Referencia: Expediente: LAV0033-00-2016

AUTORIDAD NACIONAL DE LICENCIAS AMBIENTALES
- ANLA –
RESOLUCIÓN N° **001351**
(05 JUL. 2024)

“Por la cual se modifica la Licencia Ambiental otorgada mediante Resolución 1326 de 5 de agosto de 2020 y se toman otras determinaciones”

Tabla 61 Zonificación de Manejo Ambiental definida por la ANLA

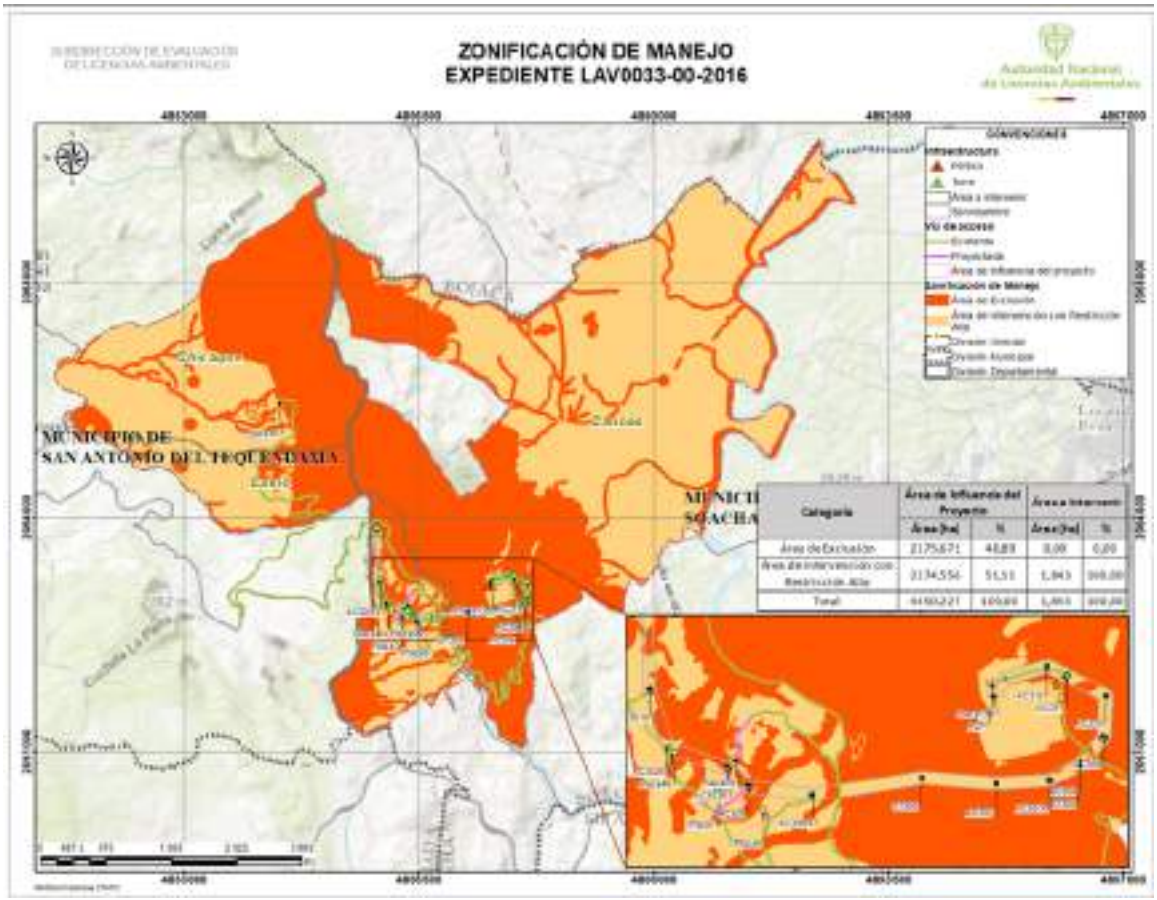
A continuación, se presenta la tabla y figura de la zonificación de manejo ambiental ajustada de acuerdo con las consideraciones de esta Autoridad Nacional para la modificación de la licencia ambiental del proyecto UPME 01 de 2013 (Subestación Norte 500 KV y Líneas de Transmisión Norte - Tequendama 500 KV y Norte Sogamoso 500 kV) – como primer refuerzo de red 500 KV del Área Oriental.
